**Avis délibéré de la mission régionale d'autorité
environnementale sur la révision du droit d'eau du
captage du Manant et extension du réseau neige par la
SPL Domaines skiables des Saisies
sur les communes de Hauteluce, Cohennoz et Villard-sur-
Doron (73)**

Avis n° 2026-ARA-AP-2066N16965

Avis délibéré le 16 juin 2026

Figure 2: Captage du Manant, pico-centrale et mesures - Source : dossier

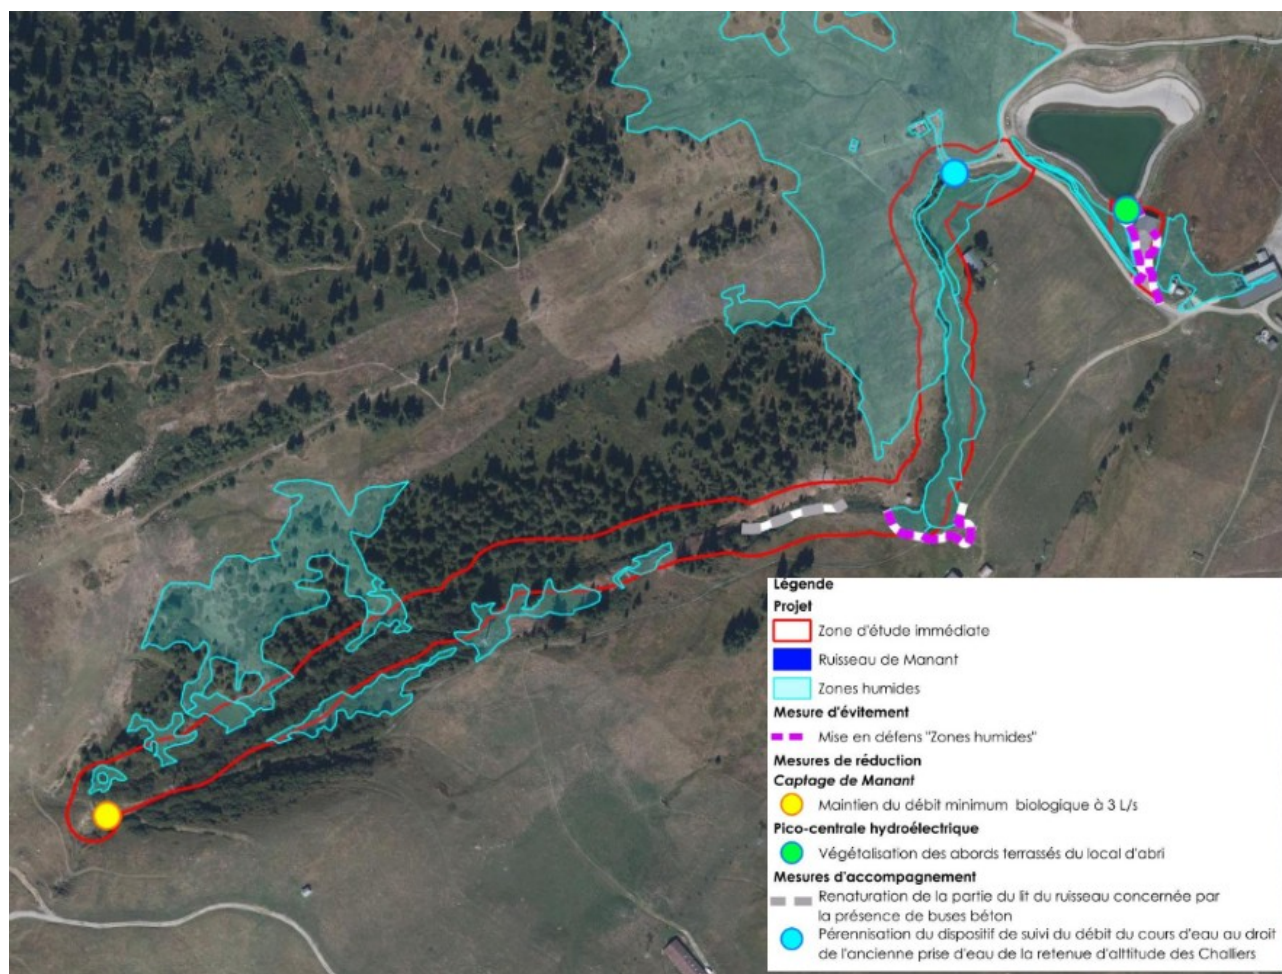
Concernant plus particulièrement le Crossope aquatique, les incidences attendues sur les débits annuels du ruisseau de Manant pourraient indirectement entraîner une diminution de ses ressources alimentaires (macro-invertébrés benthiques notamment) dans le lit du ruisseau de Manant, par l'augmentation du volume annuel de prélèvement sur le captage de Manant. Selon le dossier, le maintien du débit minimum biologique actuel sur le ruisseau de Manant (MR4) et le retrait des buses béton présentes dans le lit (MA3) lui seront toutefois favorables.
